Objet : **Aménagement du parc éolien De L'Érable**
Réponses aux commentaires de la station CFJO-FM sur l'étude
d'impact environnementale
Projet : **P-2008266**

Lettre a SNC- Projet de L'Érable - Réponse aux commentaires de CFJO-FM.doc	Projet: P-2008266
Par: Régis d'Astous	Version: 1
	Page 1 de 7

PJ : Schéma du profil de terrain entre la station CFFJO-FM et l'éolienne AG46.

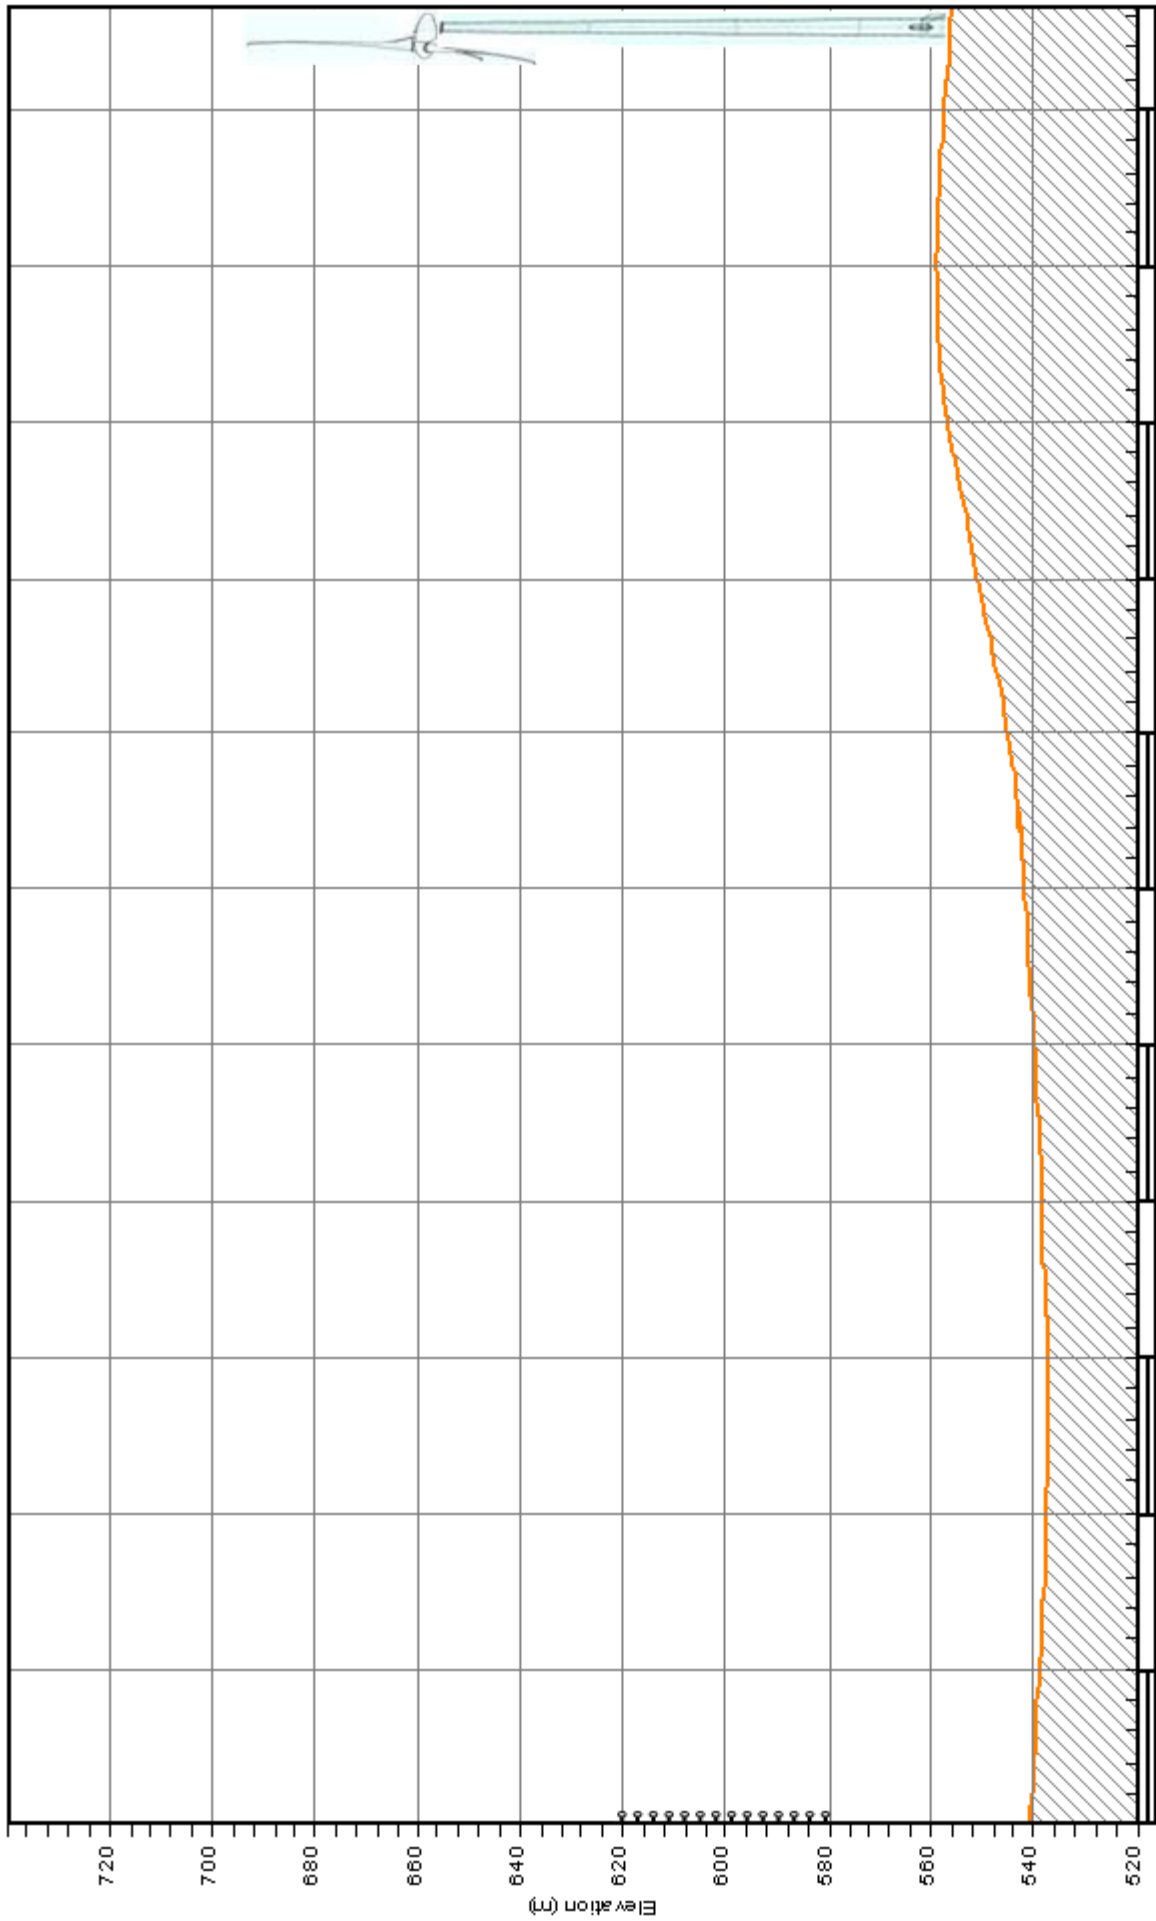
Selon le document de référence RABC/CANWEA Conseil consultatif canadien de la radio (CCNR) et les exigences d'Industrie Canada, nous demandons au prometteur de suivre les lignes directrices émises. Pour des raisons de proximité, les éoliennes doivent être situées à au moins de 2 kilomètres de l'émetteur FM et non 500 mètres.

Il y a quatre éoliennes dans le projet qui sont à moins de 2 kilomètres de notre émetteur et une cinquième qui est à la limite. (Annexe P-2 de février 2009 Tableau 1)

Il faut aussi noter que l'élévation du sol à la position de la station CFJO-FM est de 541 m et que le centre de radiation de l'antenne se situe au niveau 603.5 m. L'élévation du sol à la position de l'éolienne AG46 est d'environ 15 m supérieure à l'élévation du sol de 541 m à la position de la station, soit 556 m. Considérant une hauteur de moyeu de l'éolienne de 100 m et un rayon de rotor de 41 m, la nacelle de l'éolienne située au niveau 656 m, se retrouve à l'extérieur du faisceau de l'antenne et le bout inférieur de la pale à son point le plus bas, ne fait qu'effleurer le faisceau de cette antenne au niveau 615 m, sans compter que le faisceau de cette antenne est aussi incliné de 0.4° vers le bas. Un schéma du profil de terrain entre la station CFJO-FM et l'éolienne AG46 est annexé à cette lettre.

Considérant ce qui précède, nous pouvons donc conclure que cette configuration des éoliennes AG46, AG47, AG45, AG44 et AG50, n'aura aucun impact significatif sur les performances de la station CFJO-FM et sur la qualité des signaux reçus par ses auditeurs.
